ALPS処理水希釈放出設備及び関連施設の 新設について

2022年3月10日

東京電力ホールディングス株式会社

審査会合における主な指摘事項※等に対する回答

① - 5. 5 発電所沖合における濁り対策

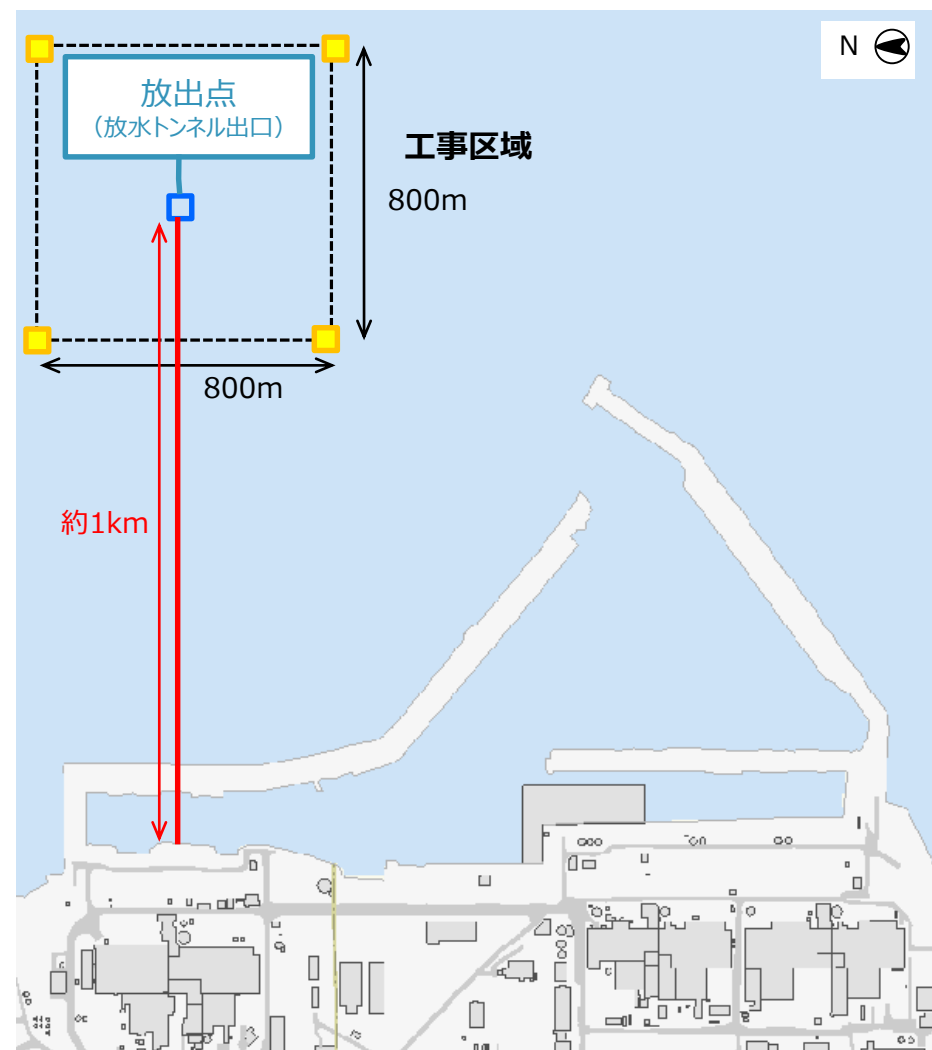
- 仕切堤や放水口ケーソンの設置工事など海水中の作業が発生する工事について、工事期間中の海底土の巻き上げ抑制対策や監視、監視において有意な変化があった場合の対応、実際に海底土が巻き上がった場合の影響等について説明すること。

- 施工初期は、施工速度を落とし、時間当たりの工事量を少なくすることにより、濁りの発生を抑制する。状況をみながら施工速度を調整する。
- 現場にて目視により濁度を確認する。
工事区域境界（4か所）にて濁度計による確認を行うが、SS*指標で管理する。

管理値 SS : BG+10mg/L

- 濁りがひどい場合は、一時的に工事を中断する。
- 濁り状況により、オイルフェンス（油対策を兼用）等を設置し、沈降剤（無機凝集剤）の使用を検討する。
- その上で、工事海域の濁り状況が問題のない状況になったことを確認し、工事を再開する。

港湾内 魚類対策の強化案

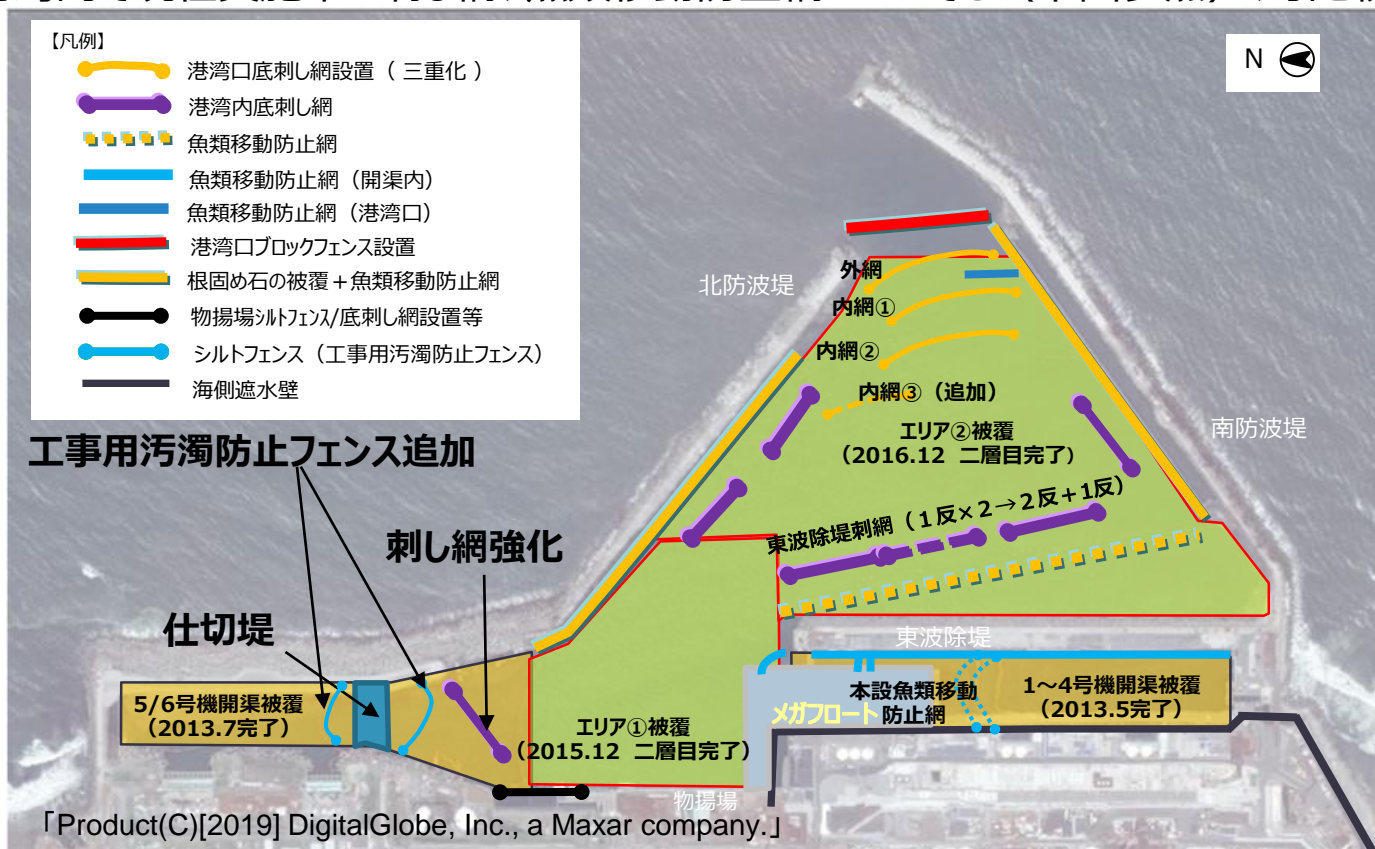
仕切堤構築時においても、港湾内の漁類対策を強化する。

①仕切堤構築時には、工事用汚濁防止フェンスを設置する。

②その上で、港湾内の刺し網の設置位置を工夫し、仕切堤構築近傍エリアに刺し網を設置する。

③また、港湾内で現在実施中の刺し網、魚類移動防止網についても（下図参照）、引き続き実施する。

放水設備概念図

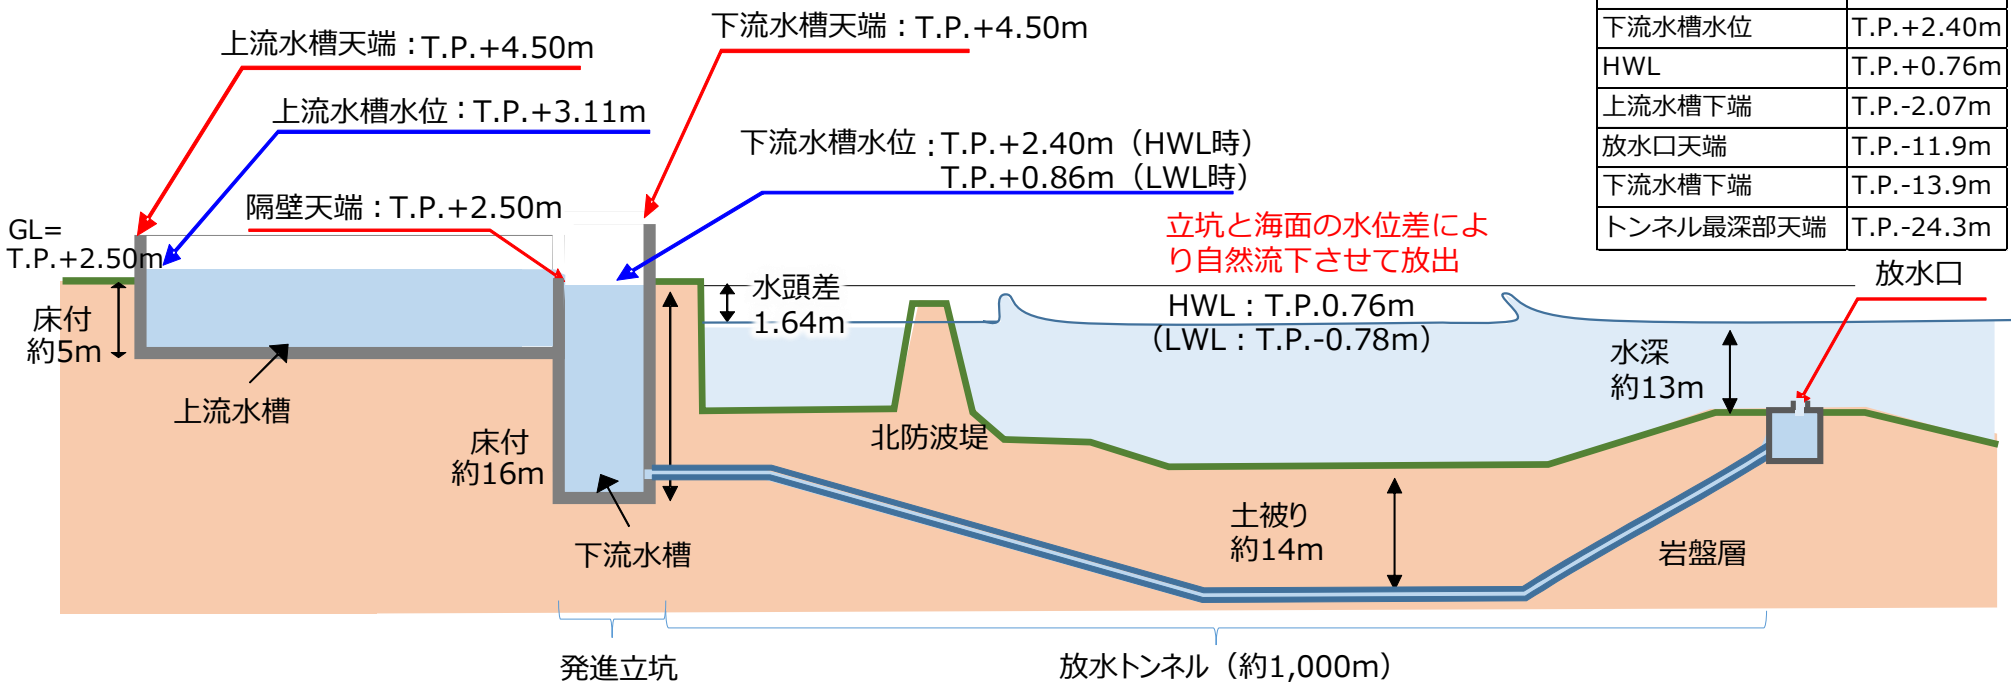
- 津波や高潮により物理的に海洋放出が出来なくなる可能性もあることから、立坑の水位や潮位計等を用いた異常の検知及び海洋放出の停止の必要性について検討すること。

- 放水立坑（下流水槽）において大気開放することで、管内圧力を低減させる。
- 放水立坑（下流水槽）は、放水トンネル、放水口を通して外洋の潮位と連動する構造となるが、海水移送ポンプ3台（ $51\text{万m}^3/\text{日}=6\text{m}^3/\text{s}$ ）の条件下においても、放水立坑（下流水槽）と海面の水頭差（約1.6m：放水立坑（下流水槽）～放水口の損失合計）により、自然流下可能であることを確認した。

緊急遮断弁のロジック回路

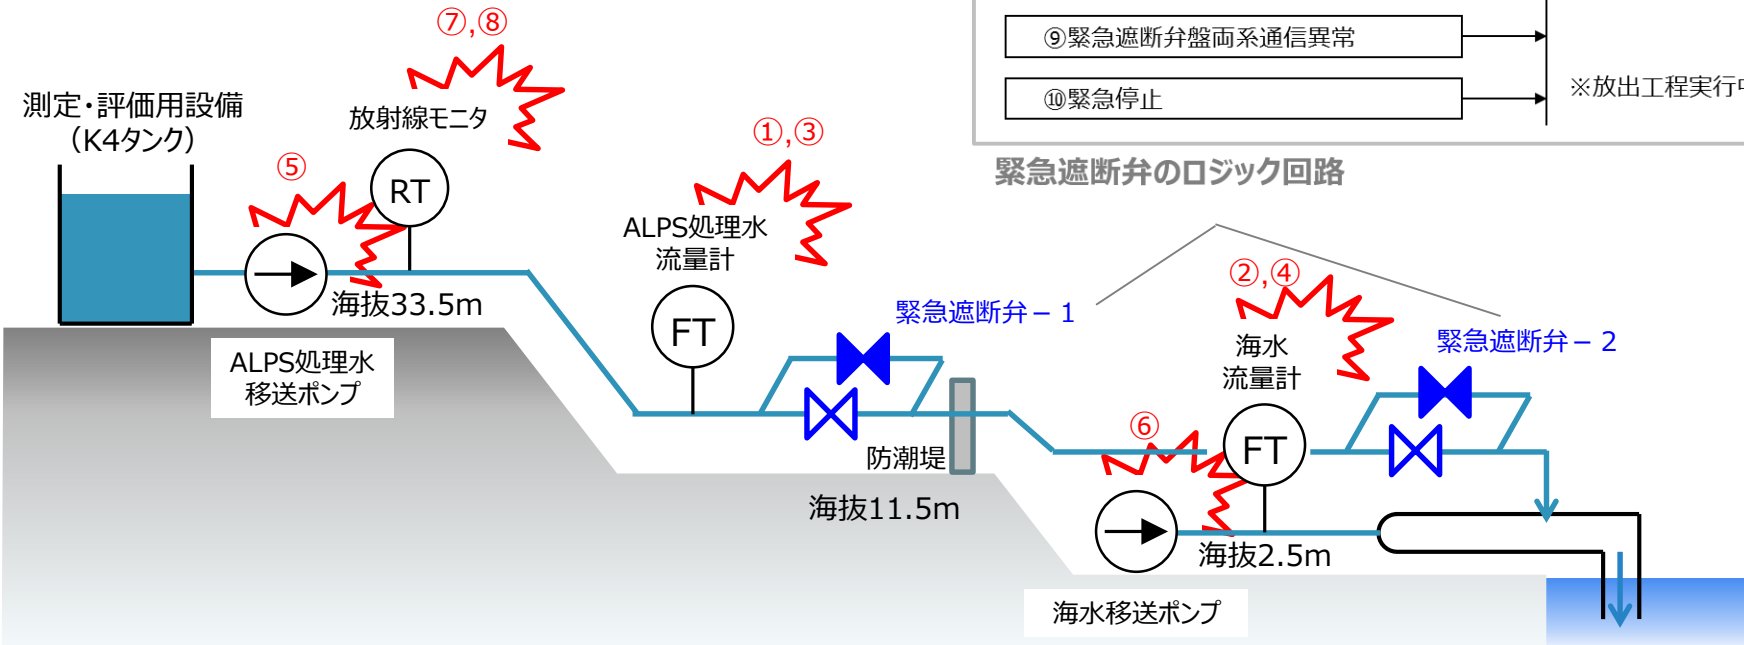
- 緊急遮断弁-1 (MO弁) と同型のMO弁がいくつもあることから、全ての範囲 (設置場所) と閉動作する時間等について説明すること。
- 緊急遮断弁-2 (AO弁) において駆動源 (圧縮空気) の単一故障等を踏まえると、弁は閉まるが、逆に三方弁のタンク側へずっと流れ続けることになる。そうした場合の対策をどのようにするか説明すること。

- 緊急遮断弁が“閉”となる動作条件は下図の通りであり、これにより『意図しない形でのALPS処理水の海洋放出』を防止する設計となっている。
- なお、各種異常検知時においても健全な海水移送系統は運転を継続し、可能な限り希釈を行い続けるロジックとなっている。

## ⑤ - 1. 対象分析施設

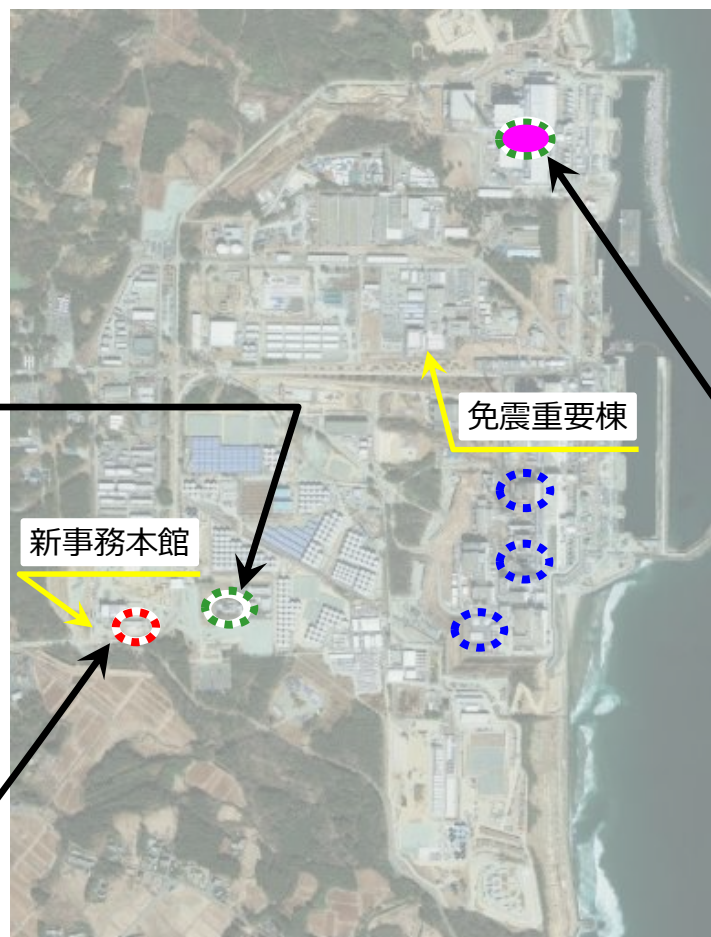
- 従来の定常的な分析業務、異常時における過渡的な分析業務、今回追加するALPS処理水関係の分析業務について、必要なリソース、分析内容・時間・頻度等の分析に係る全体像を示したうえで、分析業務全体におけるALPS処理水関係の分析業務の位置付け、影響度およびリソースの確保状況を説明すること。

- ALPS処理水の排水にあたって分析試料数が増加するのは【化学分析棟】であり、リソースの過不足を把握したうえで、必要な措置を計画する
- 構内で生じる漏洩などのトラブル対応などの液体分析は、その性状・放射エネルギーが把握できないため化学分析棟では対応しないことから、リソース確保にあたりトラブル対応は考慮不要
